Rapport de contrôle d'installations électriques à basse et à très basse tension

RÉF. 131/2026/85195/D01:1

DATE DU CONTRÔLE 01/10/2026 (14:00 - 15:00) AGENT VISITEUR Regis Goma
ADRESSE DU CONTRÔLE Rue Abbé Dossogne 73 - 4970 Stavelot TYPE DE CONTRÔLE Visite de contrôle vente ancienne installation (8.4.2.)

Croquis de position élémentaire et descriptif sommaire des tableaux

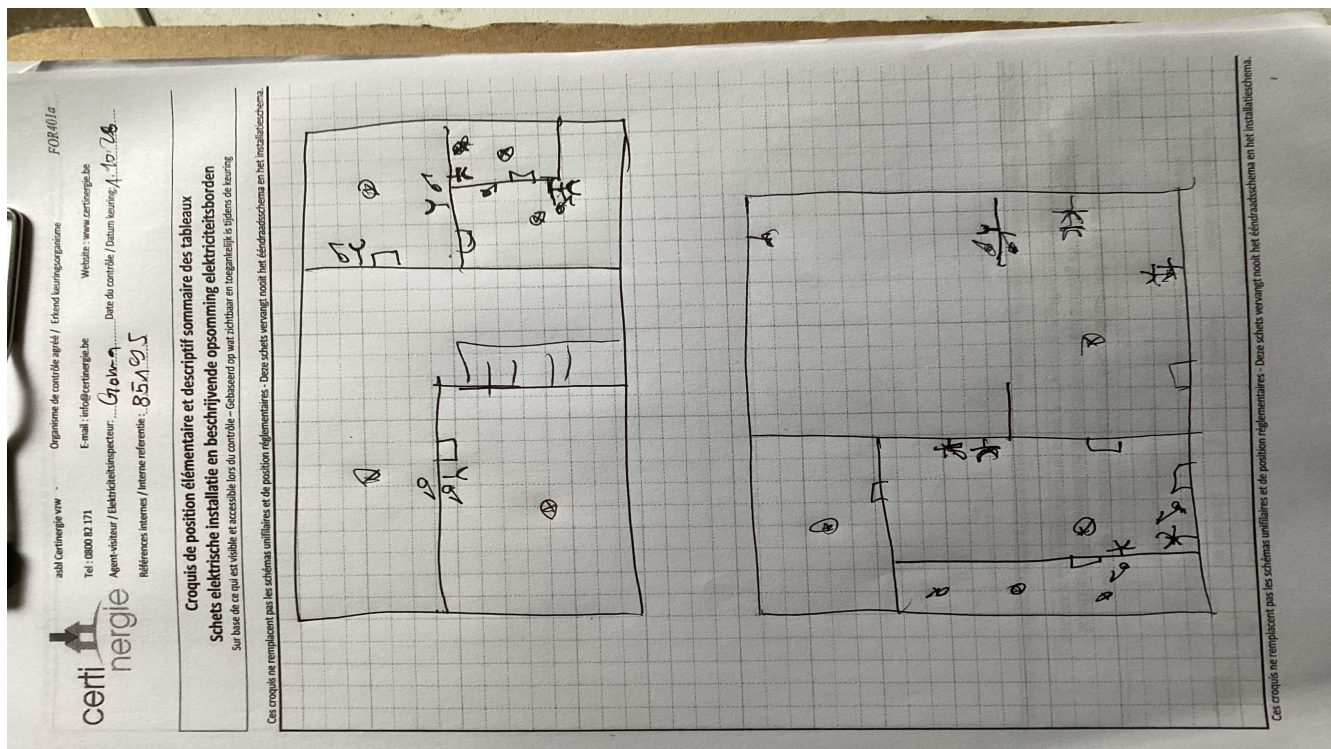
sur base de ce qui est visible et accessible lors du contrôle
Note : ces croquis ne remplacent pas les schémas unifilaires et de position réglementaires
